Progetto per la realizzazione di un impianto Agrovoltaico
nel comune di Tortona

Titolo:
ELABORATO DESCRITTIVO MIC

INTEGRAZIONI E CHIARIMENTI

Richiesta di integrazioni MIC_SS-PNRR del 31.08.2022

Figura 2 – nuovo Layout

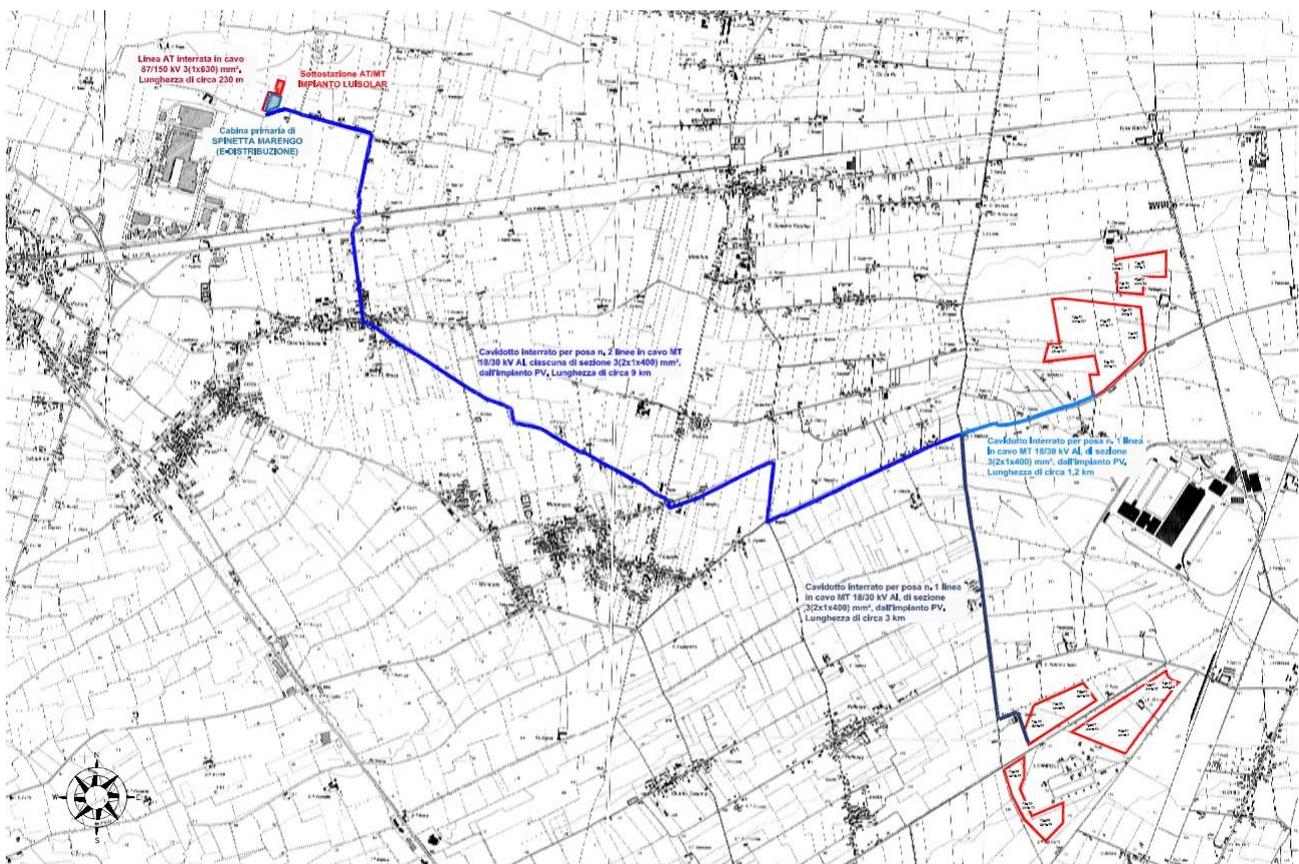
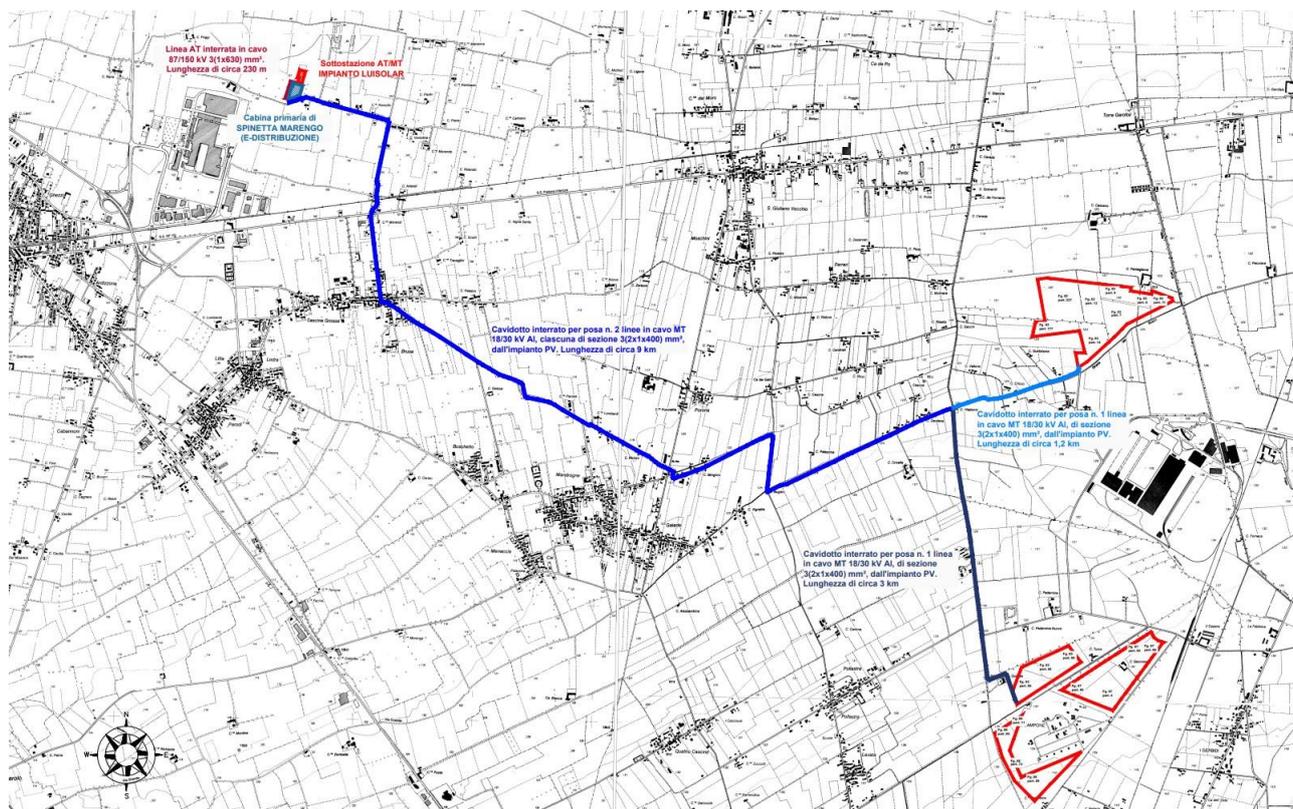
Nell'accoglimento di alcune osservazioni pervenute nel corso della procedura di Valutazione di Impatto Ambientale, sono state apportate anche alcune modifiche al progetto presentato. In particolare, l'aggiornamento progettuale ha riguardato prevalentemente l'area a Nord, detta Cascina Pantaleona.

Le altre aree di impianto, il tracciato dell'elettrodotto e la posizione della Sottostazione Utente sono rimaste invariate.
